**Dodatek č. 1**  
**ke SMLouvĚ O DíLO ze dne 04. 05. 2018**

**„II/229 Vsesulov, most ev.č. 229-009“**

## Krycí list ZBV

## Změnový list

# Plzeňský kraj

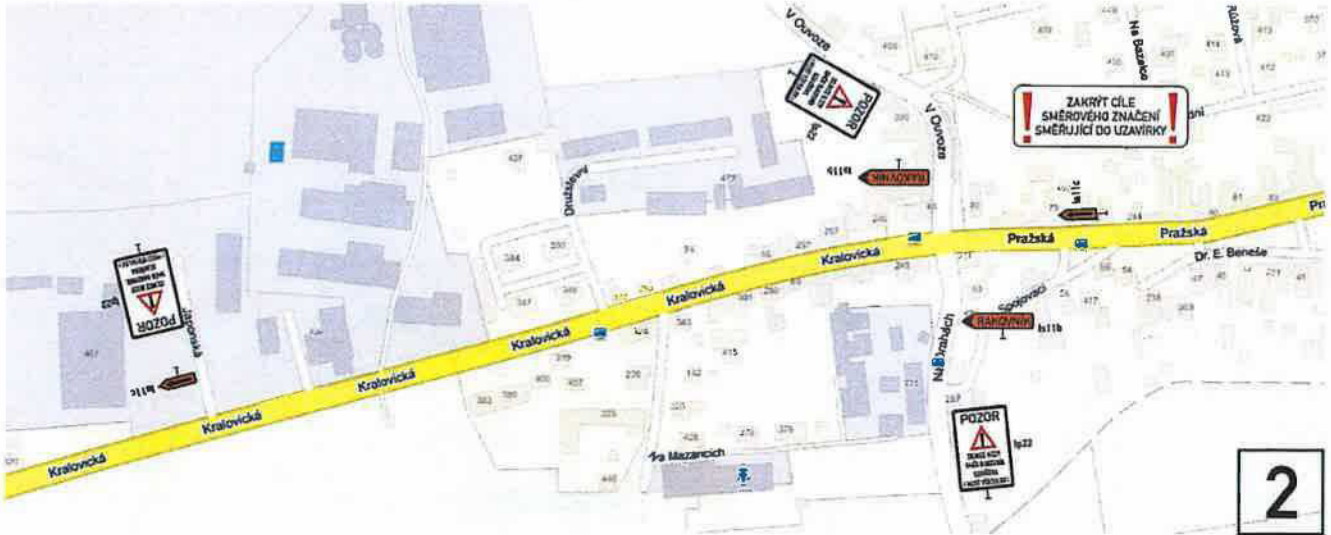
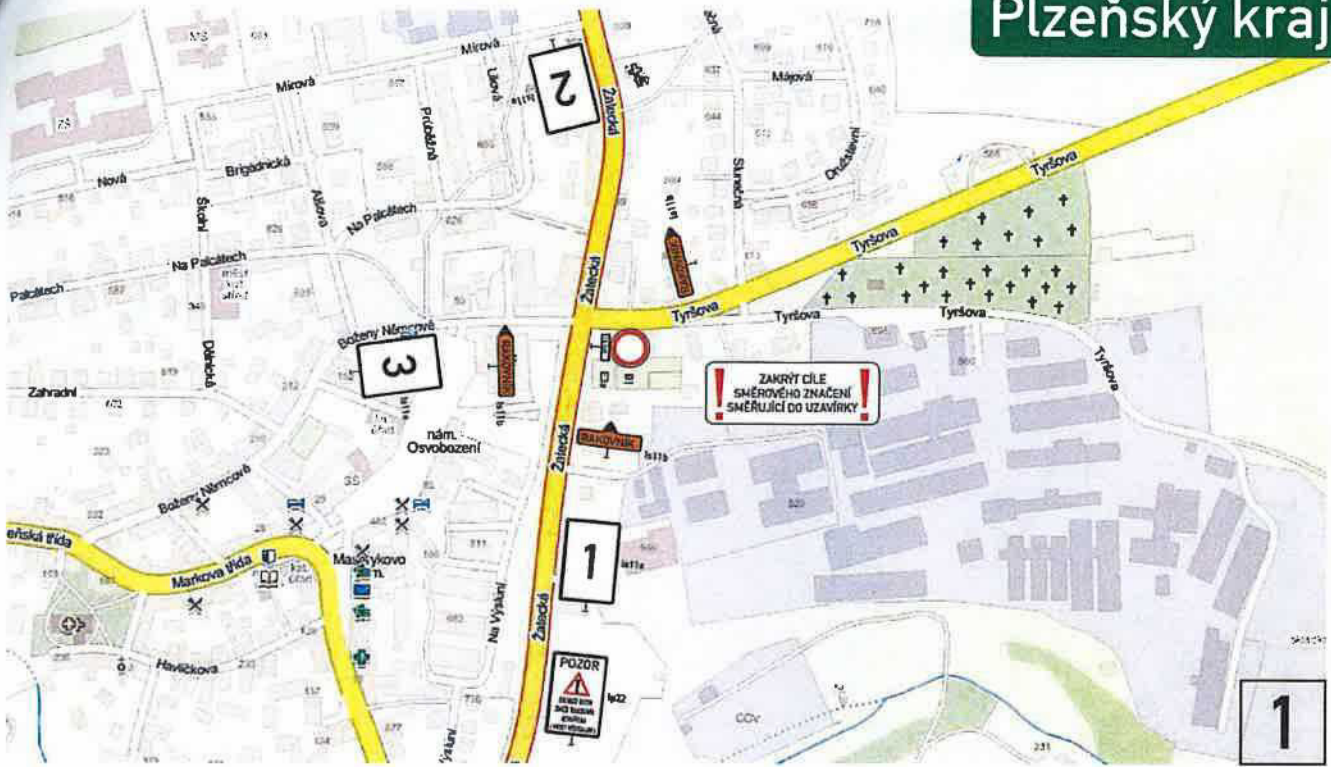
DI Plzeň-venkov, v souladu s § 77 odst. 2 písm.b) zákona č.361/2000 Sb., **souhlasí** s návrhem přechodné úpravy provozu na PK, za účelem realizace opravy mostu ev.č. 229-009 v obci Všesulov (RA) s tím, že:

- na silnici II/229 zejména v průtahu obcí Kožlany doporučujeme opakovaně doplnit SDZ IP 22 s příslušným textem

Schéma SDZ označeno a zasláno žadateli. Stanovisko je platné pro územní působnost zdejšího DI (situace č.1,2 a 3).
